**OGGETTO: PRESENTAZIONE OSSERVAZIONI relative Procedura di VIA ARPAE - Impianto idroelettrico Santa Giustina - Comuni di Bardi e Bedonia (PR) - Proponente Idroelettrica Valle dei Mulini SRL, prot. PG 2021.596355 del 17.06.2021. Pubblicato su Burer n\*276 del 15.09.2021**

OGGETTO: OSSERVAZIONI AL PROGETTO DENOMINATO: "IMPIANTO IDROELETTRICO SANTA GIUSTINA" PROPOSTO DALLA SOCIETÀ IDROELETTRICA VALLE DEI MULINI.

Sito Opera di presa

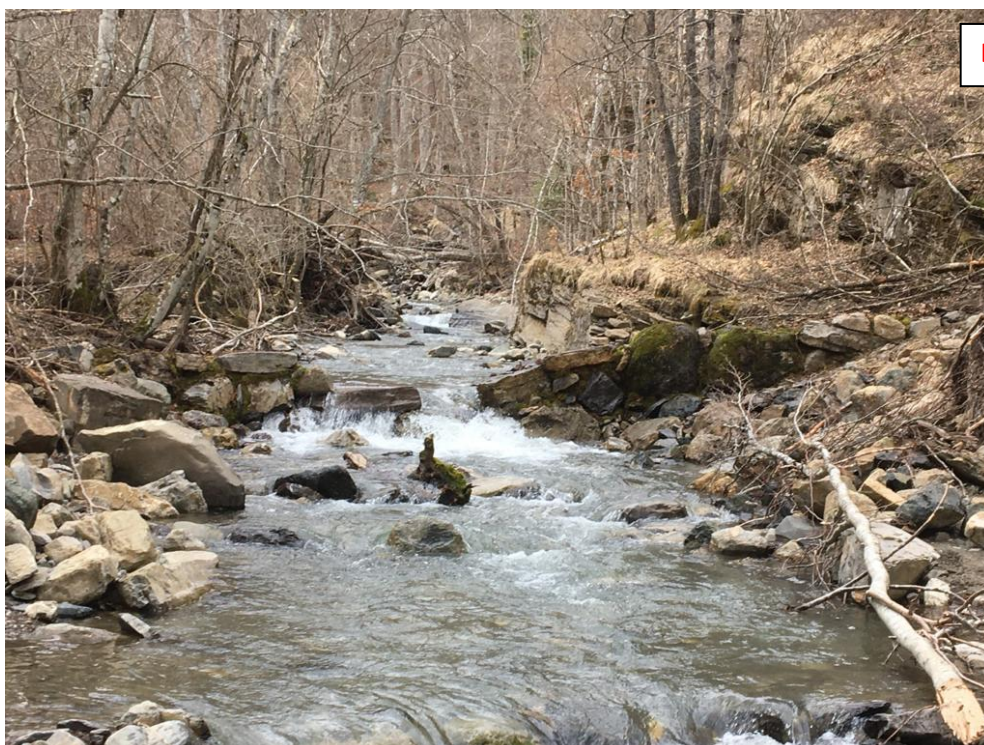
**Nella stessa documentazione presentata nel progetto vi sono varie immagini che testimoniano la presenza del nuovo sbarramento prima insistente**

**Assenza Briglia** Elaborato E.11 Studio di impatto ambientale pag. 86 (Febbraio 2021)

**- Presenza sbarramento** Valutazione di Sostenibilità Ambientale e Territoriale del POC anticipatorio ai fini dell'apposizione del vincolo espropriativo pag. 10 -11 (Luglio 2021)

## SOPRAPPOSIZIONE IMMAGINI FRONTALI TORRENTE LECCA

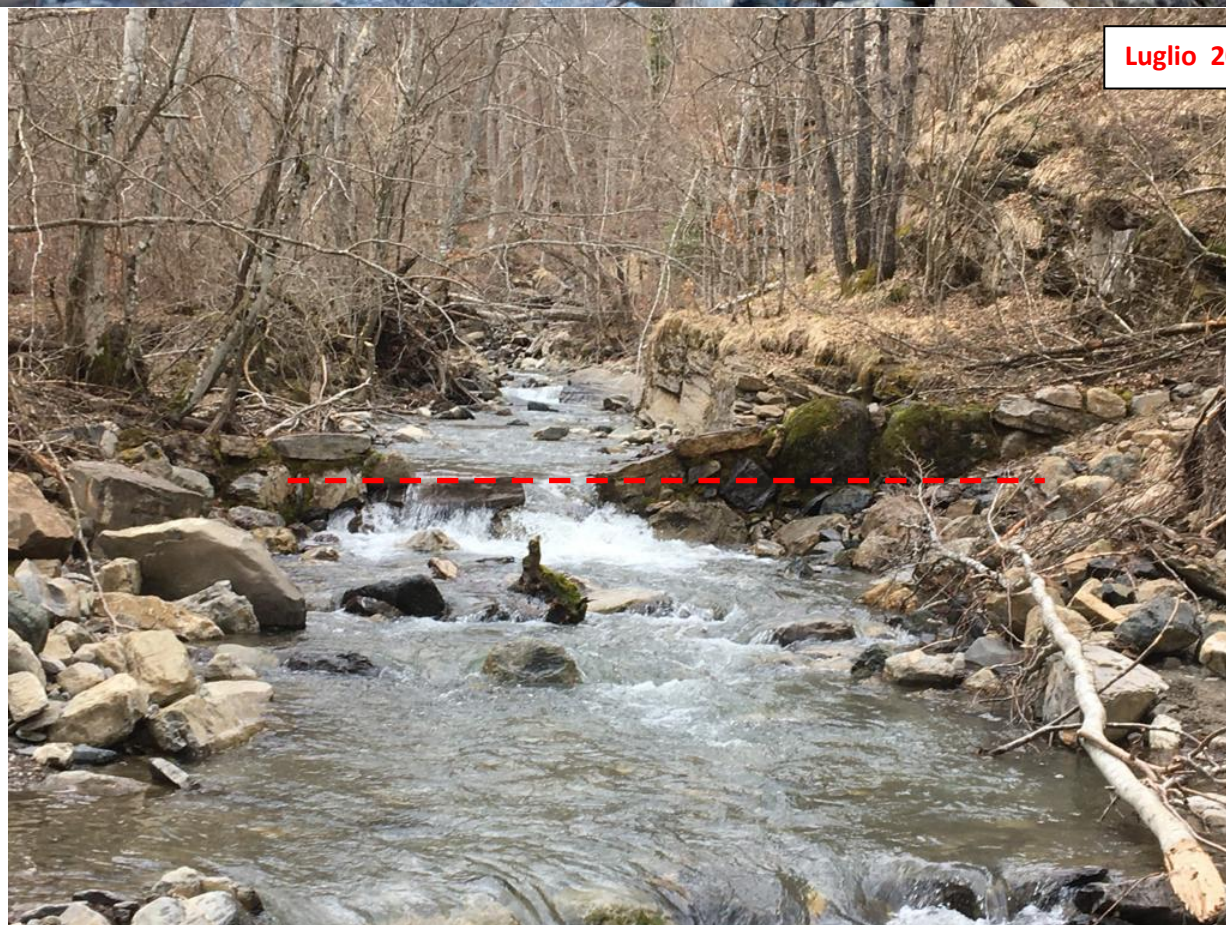
Posizione dell'attuale  
sbarramento realizzato  
in tarda primavera

Tracciando una linea nelle varie fotografie si può osservare la modifica del luogo a cavallo della primavera 2021

**Assenza Briglia** Elaborato E.11 Studio di impatto ambientale pag. 85 (Febbraio 2021)

**Presenza nuovo sbarramento** immagine scattata a Novembre 2021

**Impianto Enel Green Power Località Ponte Lecca – Bardi a soli 4,3 chilometri dalla nuova derivazione**

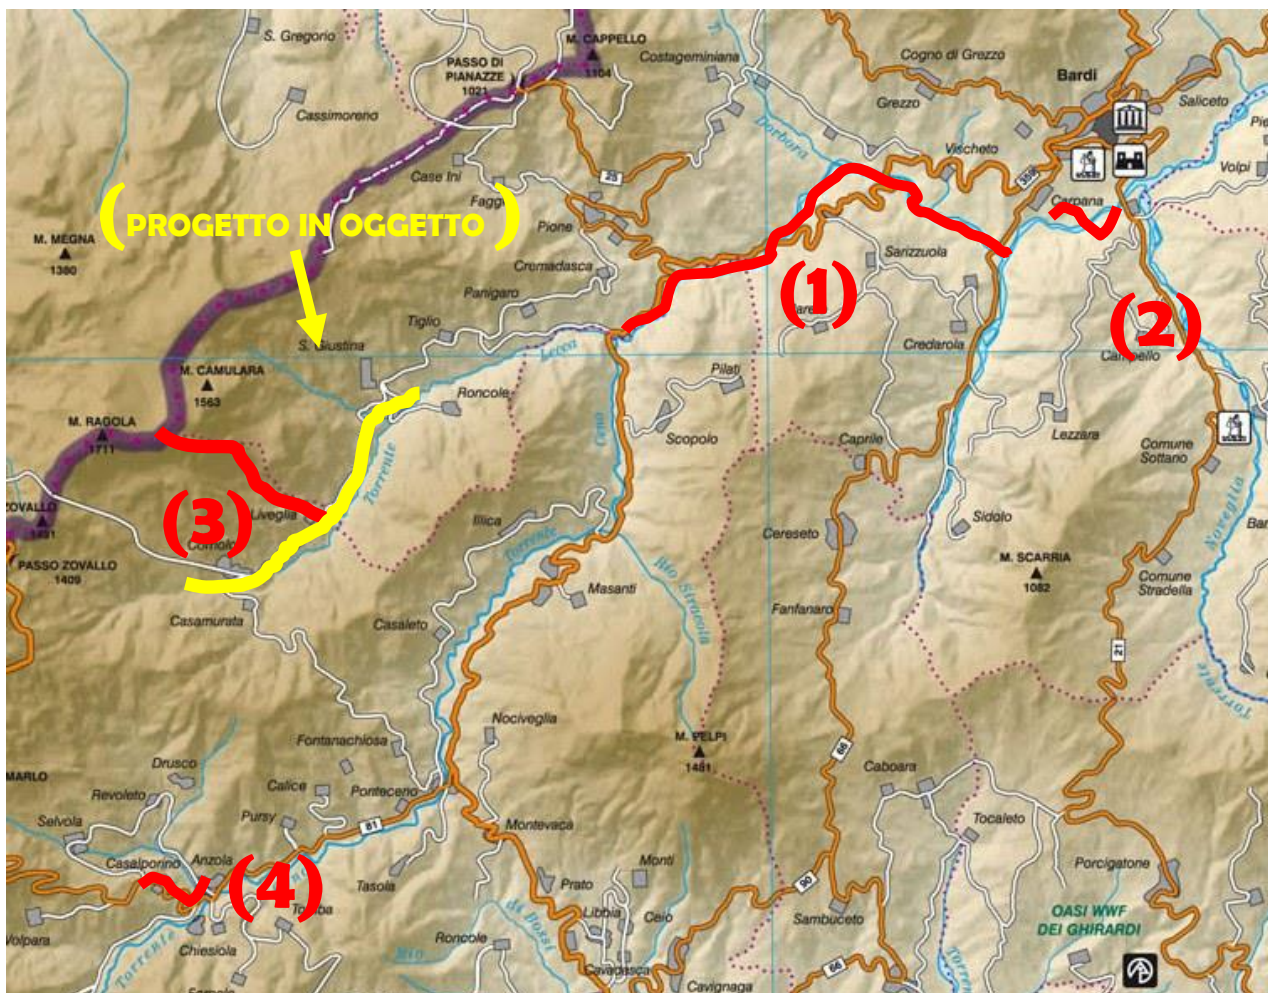
- 1) l'impianto Enel Green Power Ponte Lecca Belli, in località Ponte lecca il torrente ceno ed il torrente lecca vengo captati per una captazione lunga ben 7,5 km. Il nuovo progetto risulta essere ad una distanza inferiore al doppio del tratto sottomesso a soli 4,3 chilometri circa.

$$4,3 \text{ km} < 11,4 \text{ km}$$

**Contrasto con il doppio del tratto sottomesso.**

Figura 4 - Sezione di posa condotta forzata su terreno

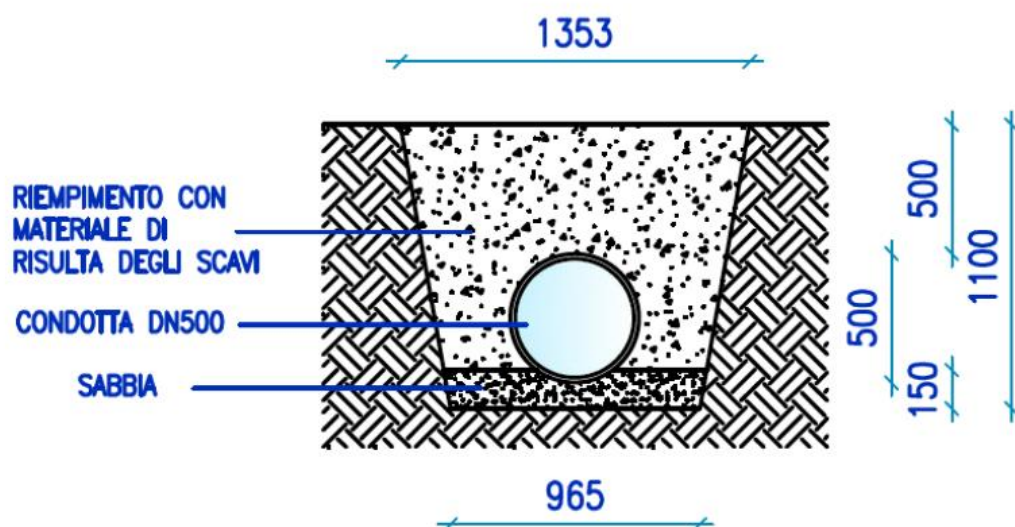
La tubazione della condotta idraulica attraverserebbe **molti versanti soggetti a elevato rischio di dissesto idrogeologico**, la val lecca per la sua acclività è soggetta da continui eventi franosi che nel corso degli ultimi anni hanno dato grossi problemi sia alla viabilità sia a numerosi edifici.

Considerato il contesto si tratta di una condotta di dimensioni importanti DN 500 si allega l'estratto del progetto.

- Estratti del passaggio della condotta rispetto al dissesto idrogeologico

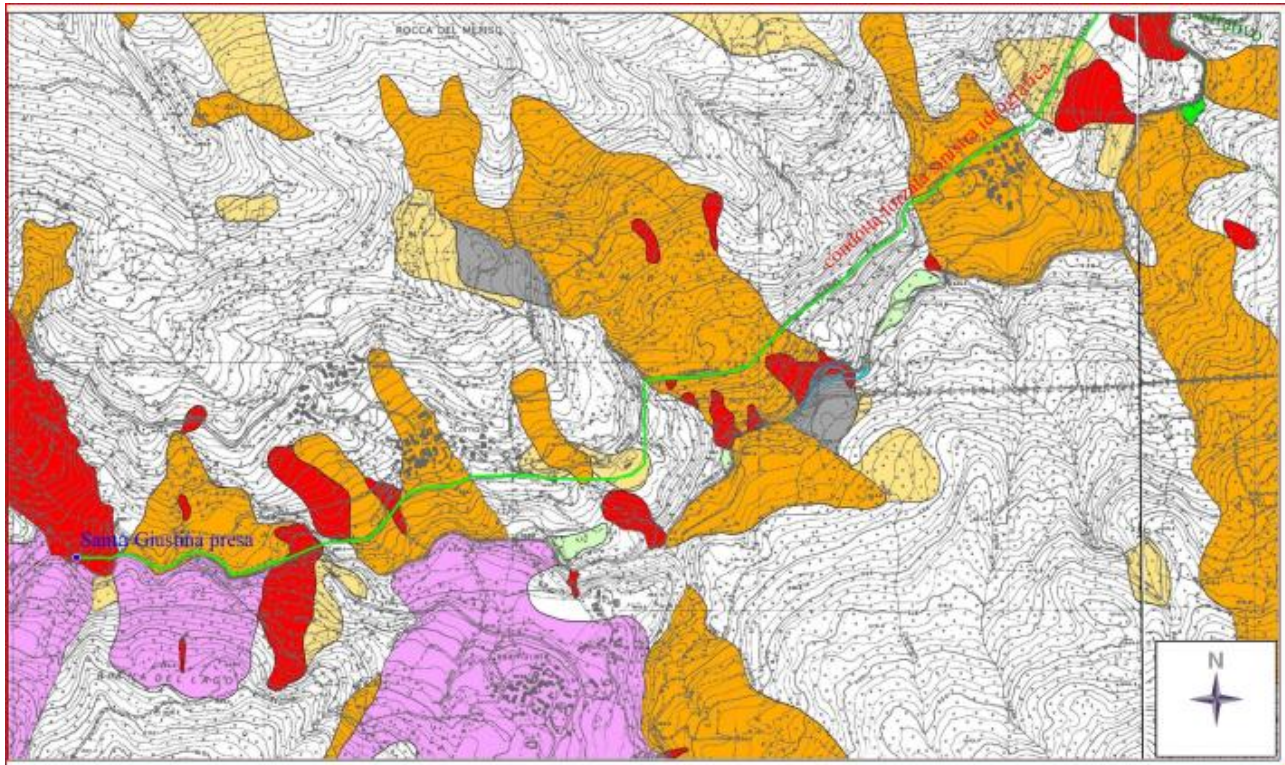
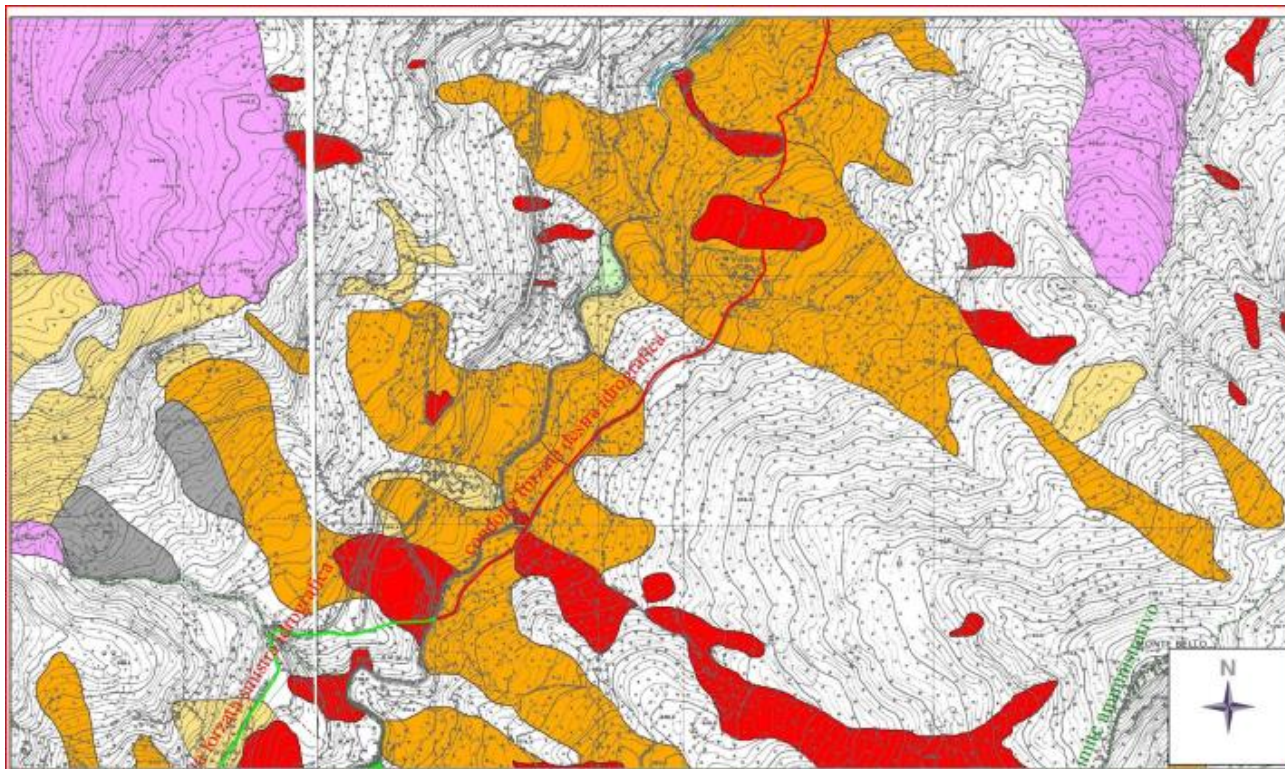
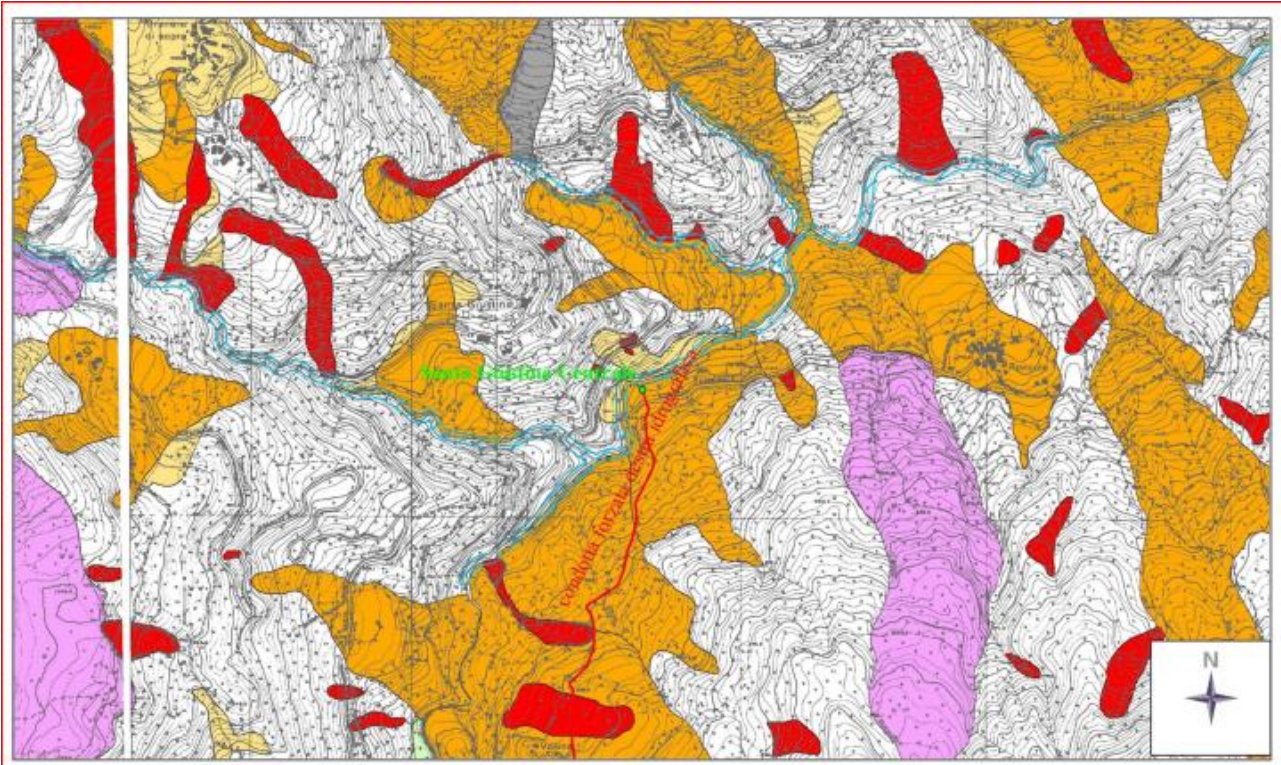
Si allegano i tre estratti dove sono evidenziate tutte le zone di dissesto rispetto alle attività di scavo per il posizionamento della condotta, senza entrare troppo nel merito è evidente che una condotta così lunga di queste dimensioni e che attraversa trasversalmente metà di una valle difficilmente non avrà problemi di stabilità o addirittura potenziali rotture.

A tal proposito occorre ponderare con attenzione i rischi di eventuali perdite di acqua che possono innescare ulteriori eventi franosi, oltre allo stesso scavo che potrebbe rappresentare un elemento di instabilità del versante e di conduzione di acque meteoriche.

-Immagini tracciato Condotta e dissesto in prossimità della chiesa di Cornolo ed il suo cimitero

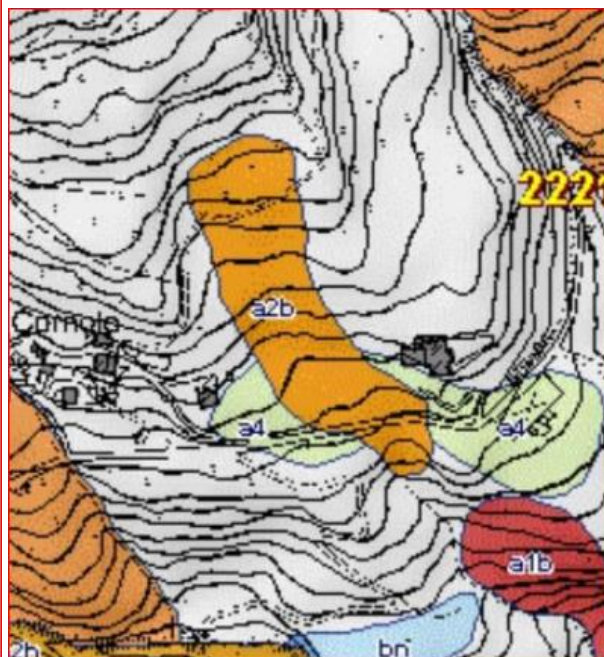
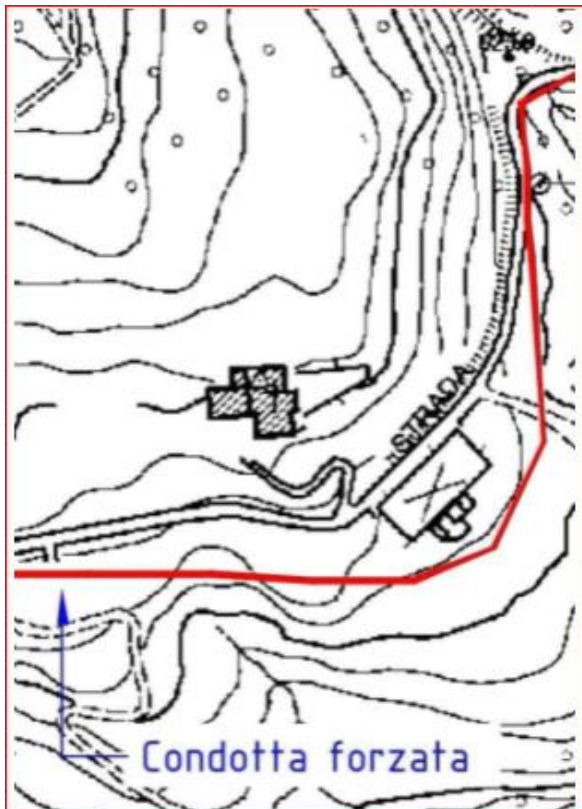
La Chiesa di Cornolo è lambita da una frana a2b, questa frana sta causando non pochi problemi di stabilità all'edificio ed alla sua canonica .

Pochi anni orsono ha di fatto fatto crollare un'abitazione collocata proprio di fronte alla chiesa in prossimità della strada di accesso dell'edificio ecclesiastico .

Gli scavi della condotta sarebbero realizzati proprio all'interno di questa frana ed al di sotto del cimitero di Cornolo .

- Ponte che separa il comune di Bardi da quello di Bedonia Rio Garibando

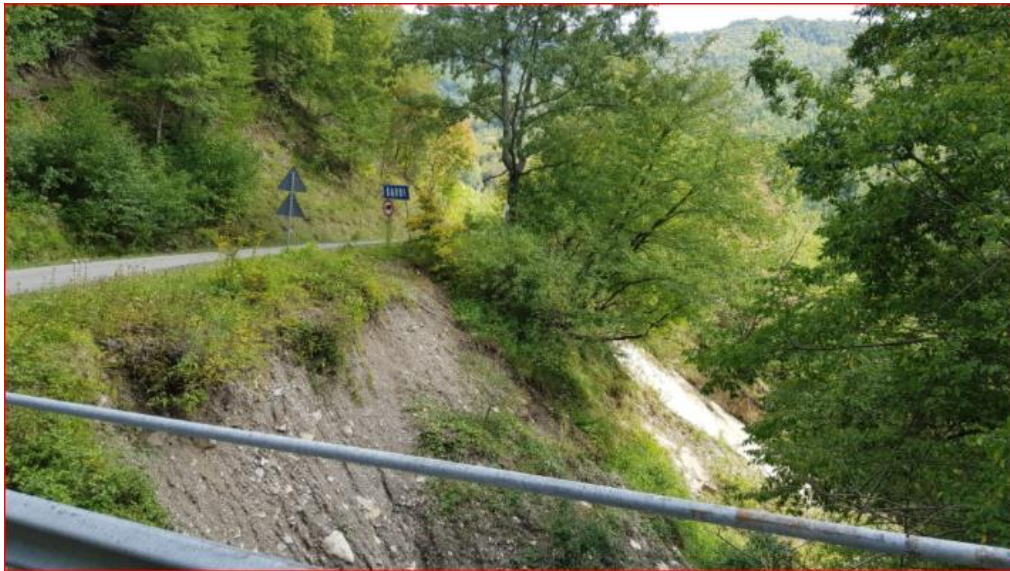
Vi sono molti punti lungo il tracciato dove un sottile lembo di terra separa pochi metri d'asfalto dal frane e burroni, in questo punto lungo la strada dovrebbero essere fatti gli scavi per la condotta.

In questo punto la strada è larga solo 3,7 metri appena dopo l'asfalto vi è un precipizio sul torrente, si può osservare che anche il cartello del comune di Bardi sta collassando verso valle.

### Frane attive presso l'abitato di Vosina e frana della Cascata del lecca

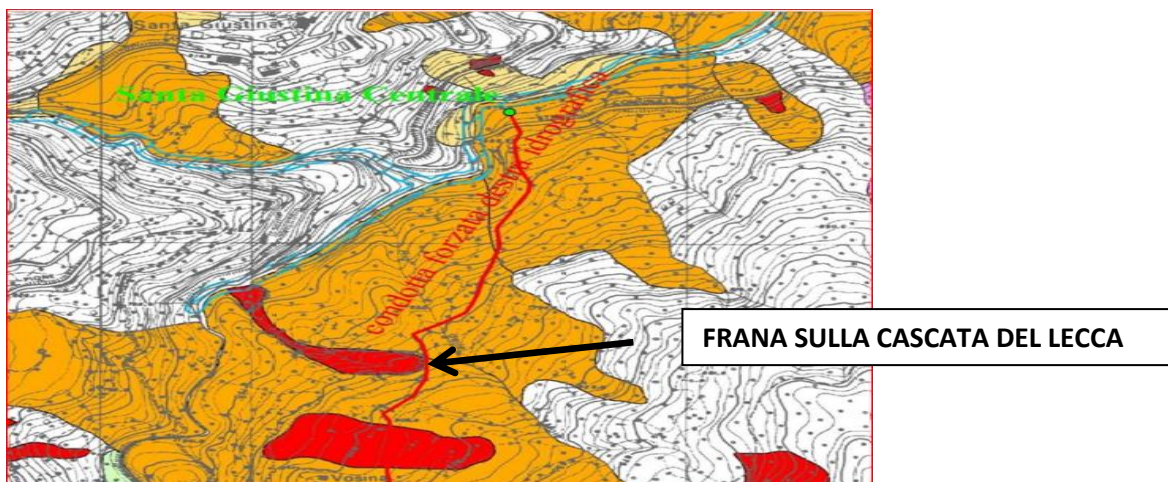
Il tratto finale della condotta attraversa sia una frana attiva e che una frana quiescente di un versante con forti attività.

Una di queste frane interessa la Cascata del Lecca tutto questo versante è interessato da elevata instabilità al di sopra dell'unica strada che porta alla frazione di Roncole ed in prossimità del ponte e del ponte storico di Maria Luigia.

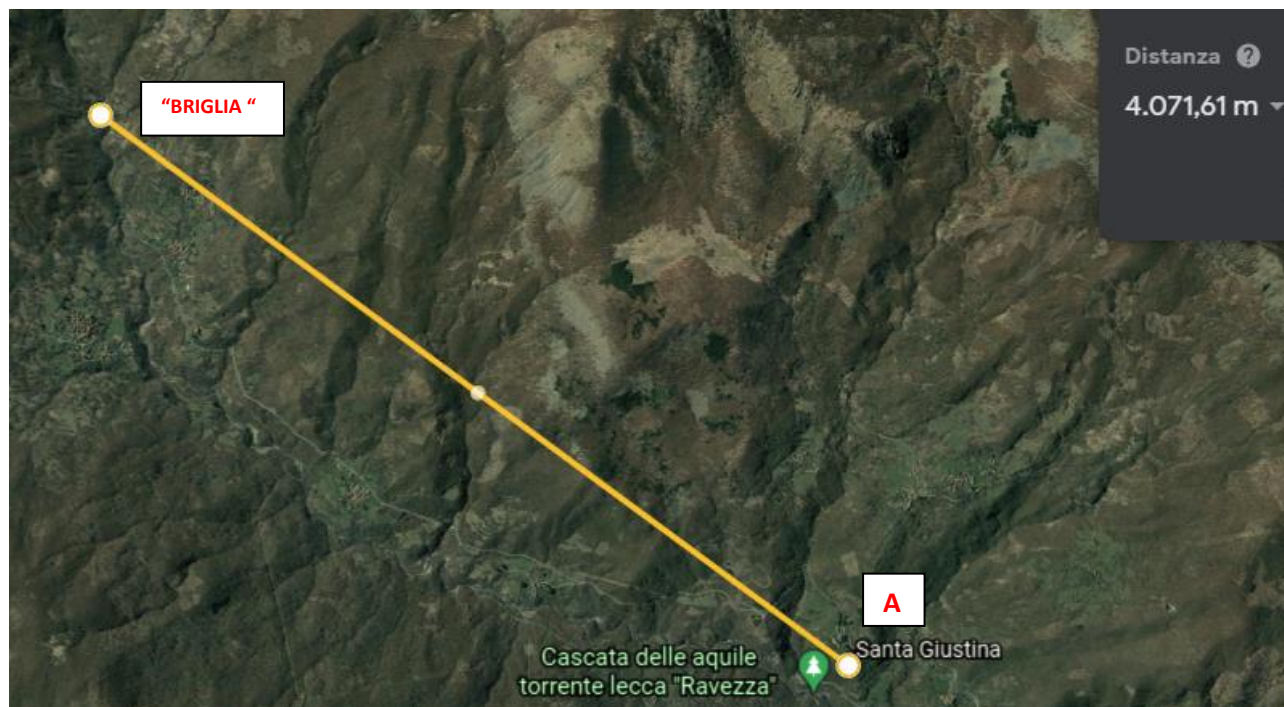
**Un' altra incredibile incongruenza è quella di citare continuamente nel progetto che l'opera di presa sfrutterà una "briglia esistente" o una "struttura preesistente di regimentazione".**
